Mission régionale d'autorité environnementale

**Avis délibéré
sur le projet de gîte géothermique
à Fontenay-aux-Roses (92)**

N° APJIF-2024-007
du 14/02/2024

Figure 10: Schémas des niveaux sonores induits par le chantier avant optimisation acoustiques (à gauche), avec mur anti-bruit (au centre), avec optimisation acoustique (à droite).

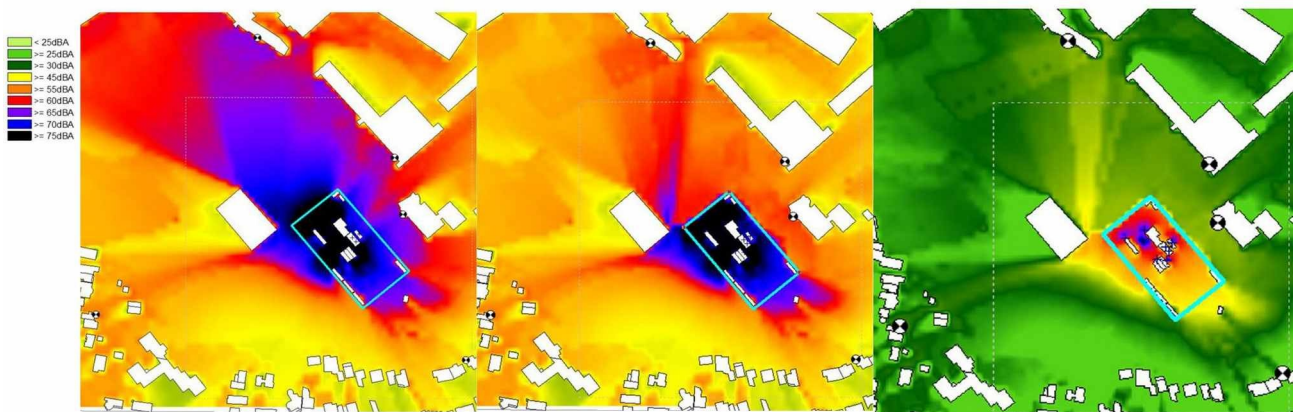
L'Autorité environnementale constate que le maître d'ouvrage prévoit des mesures pertinentes comme la mise en place d'écrans acoustiques – dont les caractéristiques techniques ne sont pas précisées –, le calfeutrage d'équipements, le capotage à structure rigide de l'unité de forage, la mise en place d'horaires d'exécution des plus bruyantes en journée ou bien la limitation de la circulation de véhicules de chantier (étude d'impact, p. 318). Une présentation de l'impact du bruit et de sa diffusion en 3D aurait été utile compte tenu notamment de la situation du projet sur un plateau. Toutefois, il n'est pas présenté de modélisation correspondant au fonctionnement conjoint de l'ensemble des éléments présents sur le chantier et générateurs de bruit. Celle-ci est d'autant plus nécessaire que le choix a été fait d'un recours à des énergies fossiles et non à l'électricité pour la majorité des outils et instruments les plus bruyants du chantier.

L'Autorité environnementale estime utile également de comparer les niveaux sonores futurs avec les valeurs des lignes directrices publiées par l'Organisation mondiale de la santé (OMS) dans la mesure où elles constituent la référence en matière de seuils au-delà desquels des atteintes à la santé humaine sont documentées.

- de compléter l'étude d'impact en détaillant, dans le cadre des simulations, le niveau sonore prévisible lorsque l'ensemble des appareillages sont en fonctionnement ;
- d'analyser les bruits perçus dans les logements et les autres locaux fréquentés par du public dans un

Figure11: Carte de la pollution lumineuse (blanc = omniprésente moins de 50 étoiles visibles, Magenta = intense 50-100 étoiles visible)

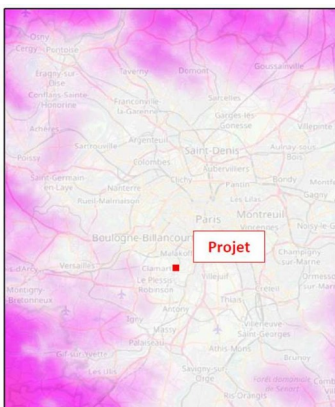
Le site du projet est implanté dans une zone de forte pollution lumineuse. La zone est considérée comme en « pollution lumineuse omniprésente et puissante » selon la carte de la pollution lumineuse de l'association Avex (figure 11). . Le mât de 40 à 50m de hauteur, éclairé 24 h sur 24 complété par un feu est susceptible de provoquer une gêne aussi bien pour la population humaine que pour la faune peuplant la zone naturelle attenante : le Talus de Fontenay. Pour limiter cette nuisance, le porteur de projet propose de finir le forage le plus vite possible ainsi que d'orienter les projecteurs vers le chantier. L'enjeu est ainsi qualifié de négligeable par le porteur de projet compte-tenu du fait que la zone est déjà très impactée par l'éclairage urbain. L'Autorité environnementale considère qu'un éclairage aussi fort est susceptible de désorienter la faune, déjà sujette à de fortes perturbations, du du Talus de Fontenay.

(8) L'Autorité environnementale recommande de prendre en compte l'impact que pourrait avoir la forte luminosité du chantier sur la faune présente dans la zone naturelle du Talus de Fontenay.
